川内1号機 緊急時対策棟接続工事設工認 説明事項リスト(機電関係)

資料(1)

## 非常用空気浄化配管に関する補足説明資料

## 緊急時対策棟（連絡通路）の連結部に関する補足説明資料

第1表 非常用空気浄化ダクト（指揮所～休憩所）のルート検討内容

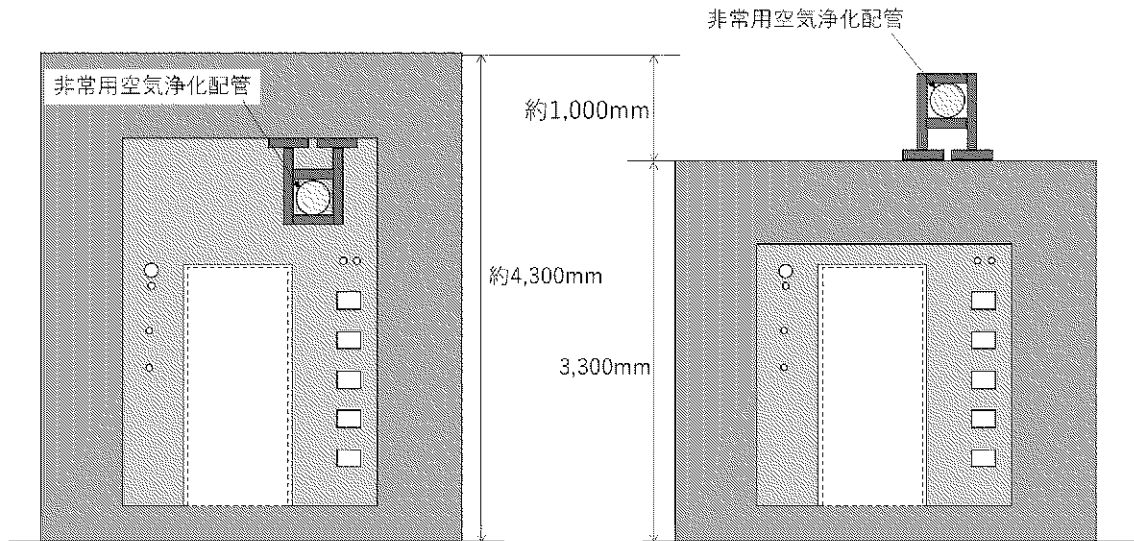
No.	説明資料	ページ	説明項目	説明内容	(参考)前回の関連説明資料
1	補足説明資料8 非常用空気浄化配管に関する補足説明資料	(1)-2	屋外配管内部については、結露が発生しない理由を明記する。	補足説明資料8を修文する。	8/19ヒアリング資料1 No.6 補足説明資料8 非常用空気浄化配管に関する補足説明資料 ((1)-27)
2	補足説明資料4 緊急時対策棟(連絡通路)の連結部に関する補足説明資料	(1)-8	建屋間接続部に設置するシリコーンゴムについて、機能を期待する状態(SA時)までの期間(待機状態)も含めて健全性の説明を充実する。	補足説明資料4の参考にて説明する。	8/19ヒアリング資料1 No.4 補足説明資料4 緊急時対策棟(連絡通路)の連結部に関する補足説明資料 ((1)-24)
3	—	—	添付資料14『設計及び工事に係る品質マネジメントシステムに関する説明書』における記載の適正化について		—
			以下余白

※1 技術基準規則第54条第1項第1号及び第76条並びにそれらの解釈に基づく設計  
 ※2 当該ダクトは給気ラインでありダクトの内部流体は外気から取り込んだ空気であるため、外気との温度差により結露は発生せず凍結の影響を受けることはない。また、降水に対して内部に雨水が流入しないように、配管の溶接接続等により防水対策を行う設計とする。なお、ダクト外部に対しては、外表面が金属であることから凍結・降水の影響は受けない。  
 ※3 地震の波及的影響により重大事故対処設備の機能に影響を与えないよう、耐震性を有する設計とするとともに、竜巻により防護対象施設の安全機能に影響を与えないよう、飛来物対策区域外に設置する設計とする。(第4図参照)
